Oggetto: **[ID_VIP: 10415] Comune di Amatrice (RI)**

"S.S. 260 "Picente" Lavori di adeguamento e potenziamento della tratta stradale laziale - 2° Lotto - Variante di Amatrice dal km 43+800 al km 41+150".

Parere tecnico istruttorio del Ministero della Cultura

Fig. 23 Alternativa prescelta, valutazione degli impatti in fase di esercizio, nelle fotosimulazioni la vista n. 9, con ampia visibilità sulle nuove opere (cfr. *sia impatti amb esercizio - T00IA01AMBRE03A*)

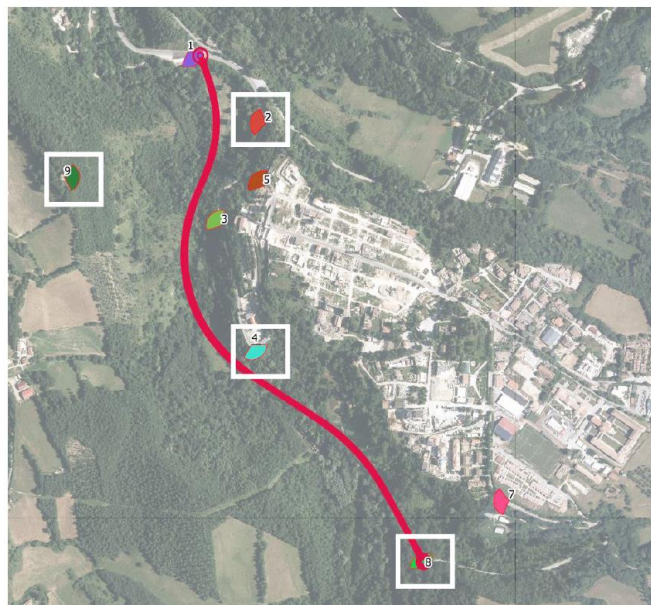
CONSIDERATA la visibilità delle opere, dai punti di vista analizzati ed in particolare dal citato punto di vista “9”, dal quale si ha ampia visibilità sull’opera che a giudizio di questo Ufficio, che determina una presenza non trascurabile del quadro paesaggistico attuale, il quale è sottoposto ad una condizione di estrema sensibilità a causa del quadro programmatico post-sisma che rivestirà un ruolo fondamentale nella determinazione dell’assetto paesaggistico futuro del promontorio di Amatrice e del suo contesto. (Fig. 23)

Fig. 30 - Stralcio Elaborato T001A00MOAPL03A (Integrazioni del 29/02/2024 - Interferenze tra il tracciato dell'infrastruttura, corso d'acqua e vegetazione ripariale Allegato-2)

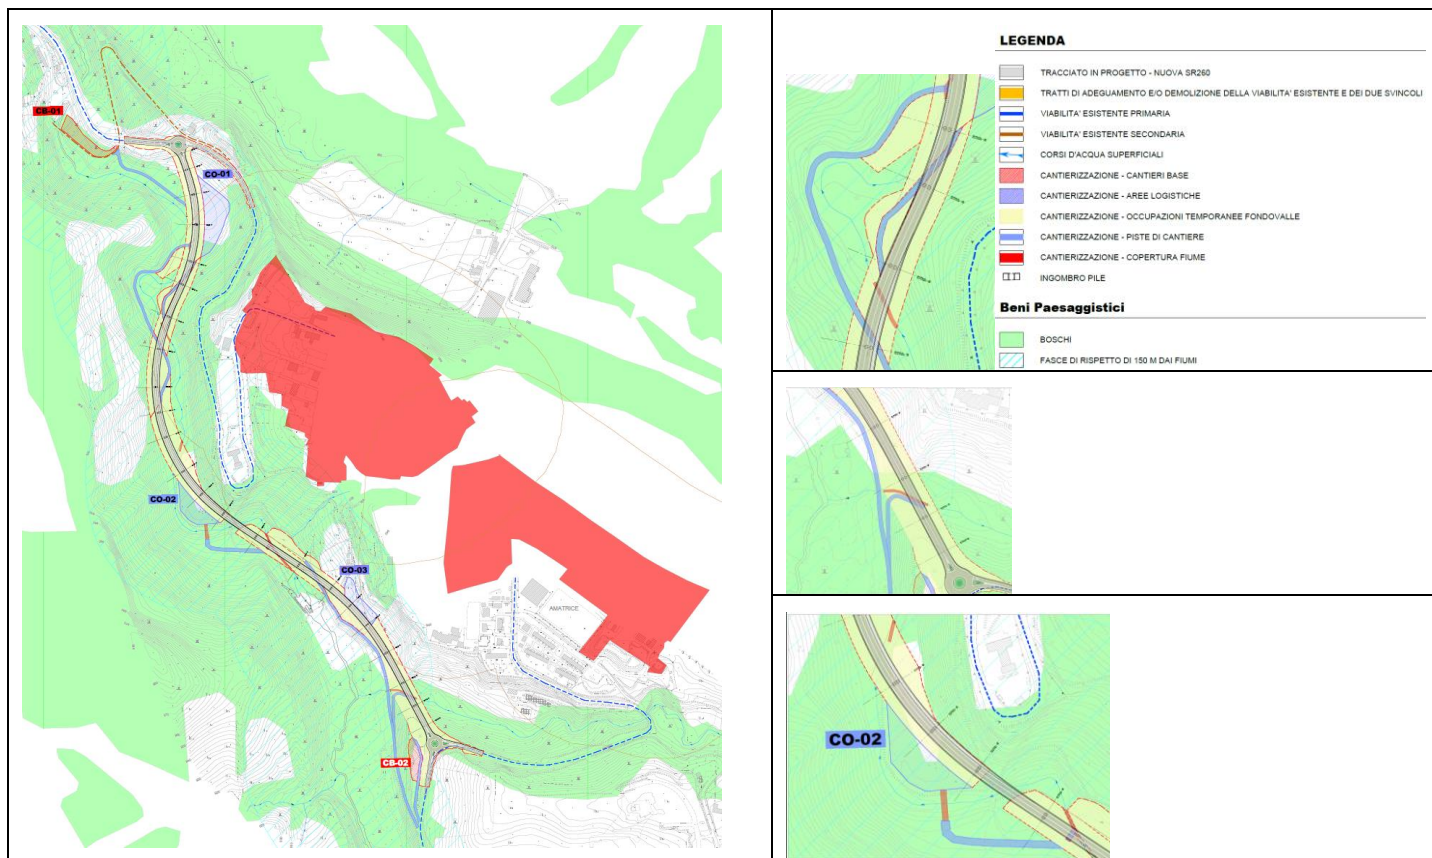
VALUTATO che quanto predisposto nell'elaborato "T001A00MOAPL03A Interferenze tra il tracciato dell'infrastruttura, corso d'acqua e vegetazione ripariale Allegato-2" (cfr. Fig. 30), nonostante la mancanza di stralci di approfondimento tali da chiarire l'esatta collocazione delle opere in relazione ai beni tutelati, ha contribuito a chiarire l'entità delle interferenze fra opere previste e beni paesaggistici, evidenziando le numerose sovrapposizioni fra "viabilità di cantiere", "occupazioni temporanee fondo valle", aree boscate e fascia di rispetto del Torrente Castellano, **nonchè la collocazione delle opere in aree particolarmente sensibili a ridosso dell'alveo del Torrente, sia per la scelta localizzativa delle piste di cantiere che per il posizionamento delle pile.**

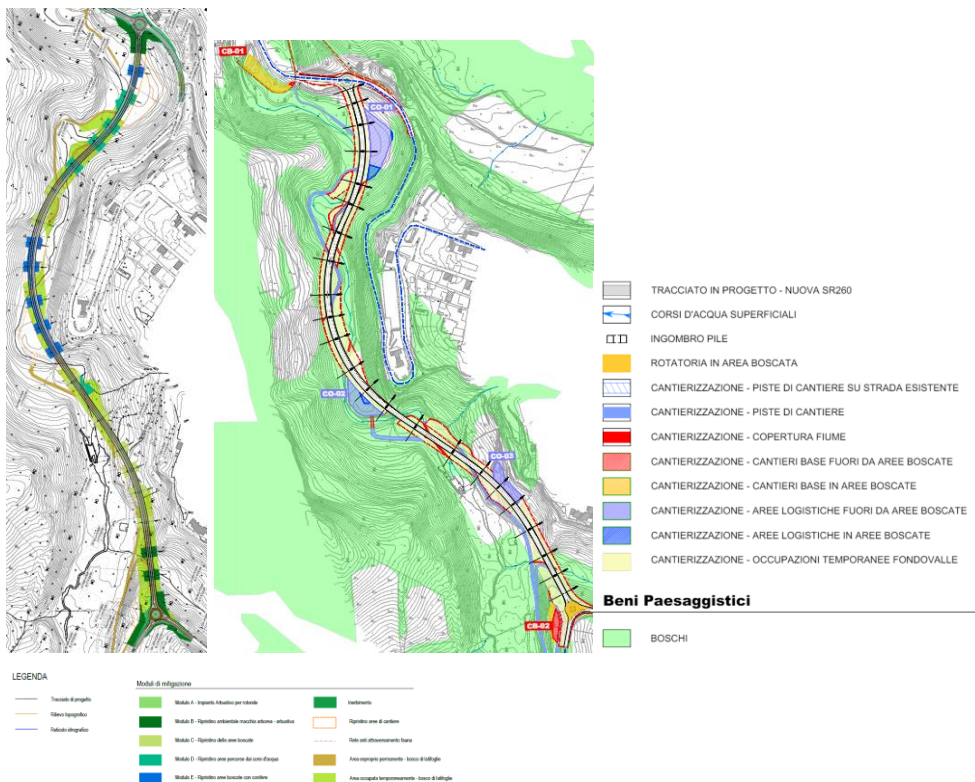
PRESO ATTO che nella documentazione progettuale parrebbero non essere presenti **approfondimenti** in riferimento alla voce “*occupazioni temporanee fondovalle*”, corrispondente alla superficie dei boschi di latifoglie ad esproprio c.d. temporaneo, così come descritti nel “*riscontro COMPNIEC*” e che non è stato possibile dalla documentazione presentata conoscere i dettagli delle opere temporanee previste, dei relativi impatti generati, né delle opere previste sul sedime delle c.d. “*piste di cantiere*”, sulle aree sottoposte a vincolo e pertanto non è stato possibile effettuare una puntuale valutazione relativa a tali voci di progetto, da parte di questo Ministero.

Fig 34 A sinistra elaborato presentato con l'istanza (TOOCA00CANRE01A) a destra revisione elaborato presentato con le "Integrazioni Sopralluogo" (TOOCA00CANRE01_BI) per il cantiere base CB01, il quale risulta pari ad una superficie complessiva di 1124 mq inviata nel corso dell'istanza.

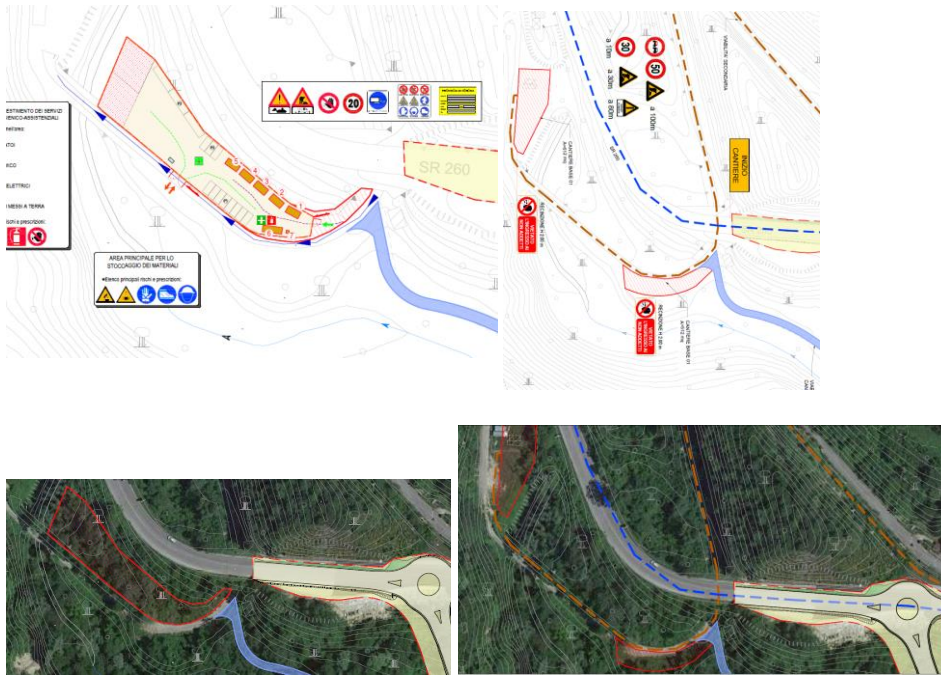
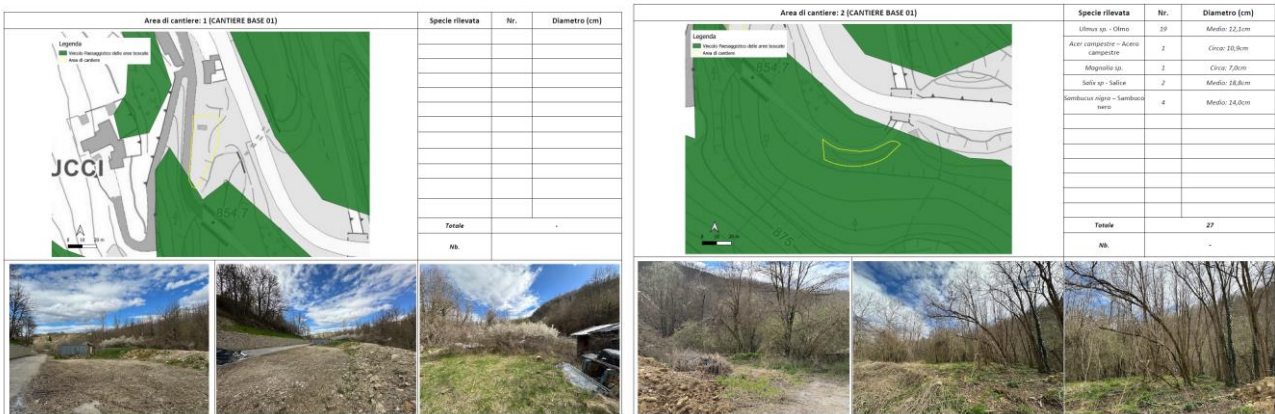
VALUTATO le modifiche planimetriche e localizzative apportate al cantiere CB_01, dal confronto fra l'elaborato presentato in istanza *Relazione descrittiva di cantierizzazione* e la revisione dello stesso presentato con le integrazioni seguenti il sopralluogo del 27.02.2024, parrebbero far emergere una suddivisione in due parti del cantiere e una delocalizzazione di una di esse al di fuori del perimetro delle aree boscate sottoposte a tutela, presentando pertanto un miglioramento nei confronti degli impatti previsti in relazione alle aree boscate sottoposte a tutela, a parità di superficie dell'area di cantiere (cfr Figg. 34 e 35):

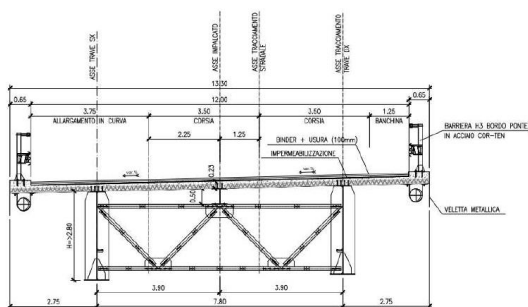
VALUTATO, nello specifico, che anche l'alternativa 1 prescelta, oltre ai piloni e le piattaforme stradali (cfr. Fig. 38 e seguenti), **prevede ingenti opere collaterali di sostegno, e stabilizzazione e preparazione alla realizzazione degli attacchi rotatorie**, a parere di questo Ufficio, non sufficientemente approfonditi in relazione agli impatti paesaggistici, opere così descritte nella Relazione tecnico descrittiva presentata in istanza (cfr. elab. *T00EG00GENRE02A*), in particolare in riferimento alle c.d. "spalla A" e "spalla B", come meglio descritte a seguire.

Fig. 41. nuova infrastruttura e opere di mitigazione (cfr. Integrazioni del 15/01/2024 - Planimetria generale degli interventi di inserimento paesaggistico ambientale - T00IA00MOAPL01B integrazioni a seguito della Richiesta MASE)

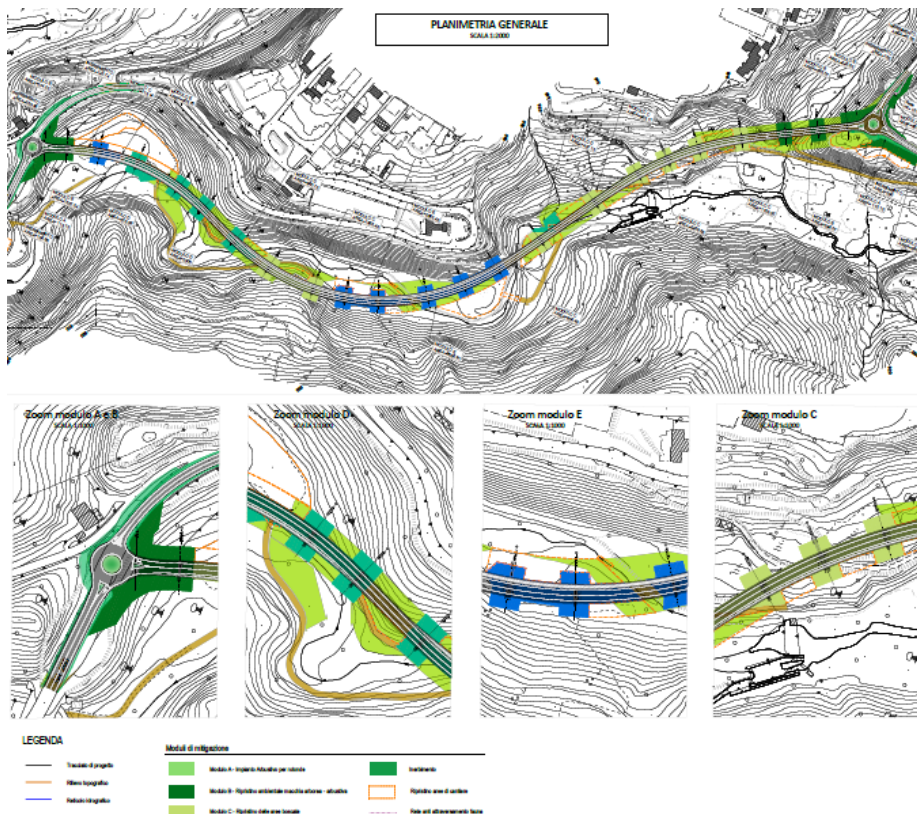
PRESO ATTO che all’interno della documentazione non sono state predisposte fotosimulazioni, né descrizioni approfondite dei criteri di inserimento paesaggistico, per la valutazione delle opere di rilevante impatto descritte ai punti precedenti (opere “spalla A”, opere “spalla B”, tronchi di attacco della nuova viabilità alle rotatorie c.d. “adeguamenti della viabilità esistente”, vasche di prime pioggia), né viene approfondito il tema delle relative mitigazioni;

RITENUTO, che la soluzione 1, non fornisce un apparato organico ed esaustivo di proposte finalizzate alla risoluzione delle criticità evidenziate da questo Ministero nella nota n.1531/2024, rivolto all’integrazione paesaggistica delle opere permanendo elementi di criticità paesaggistica, in particolare legati alla complessità dell’infrastruttura prevista in corrispondenza di una porzione di territorio ancora contraddistinta da spiccate qualità naturali e che pertanto, sarà necessario affrontare, nella successiva fase di progettazione esecutiva, un più attento approfondimento del progetto volto ad individuare concreti elementi di miglioramento, mitigazione e semplificazione degli impatti delle opere d’arte previste che interferiscono direttamente e irreversibilmente il contesto a fronte di interazioni con gli ambiti tutelati in particolare in riferimento alla prossimità delle opere all’alveo del torrente Castellano e alle ingenti opere necessarie per il riallaccio tramite rotatorie del viadotto alla viabilità esistente (spalle, paratie, pali di sostegno), al rapporto con la sentieristica esistente e con il Ponte sul Torrente Castellano;
